2026 年 8 月

日本パワード工業株式会社
営業部

ME-001 パワードミニエックス仕様変更のご案内

現行品	リニューアル品
下降時		
位置決め	 ベースプレートの溝を使用	 ストッパー(可動式)を使用

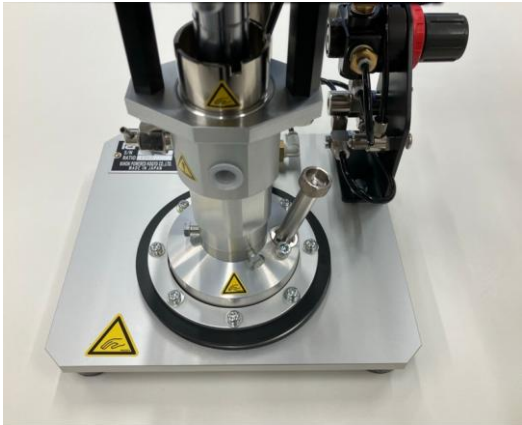
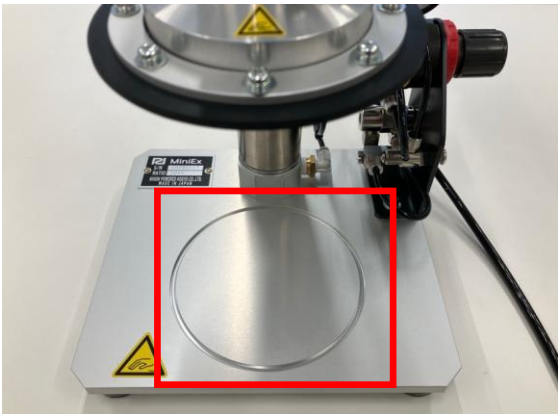
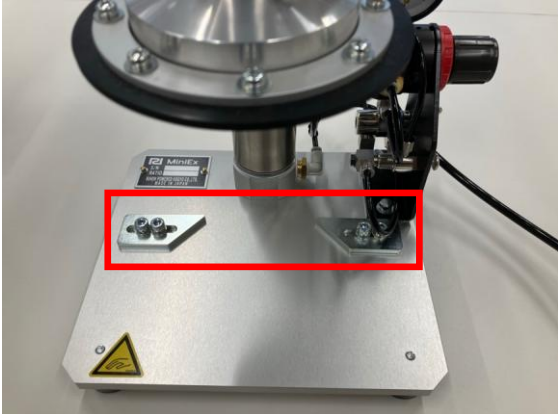
材料容器の位置決め(固定)方法の変更。

現行品) ベースプレートの溝を使用

リニューアル品) ストッパー(可動式)を使用 ※ベースプレートの溝は廃止
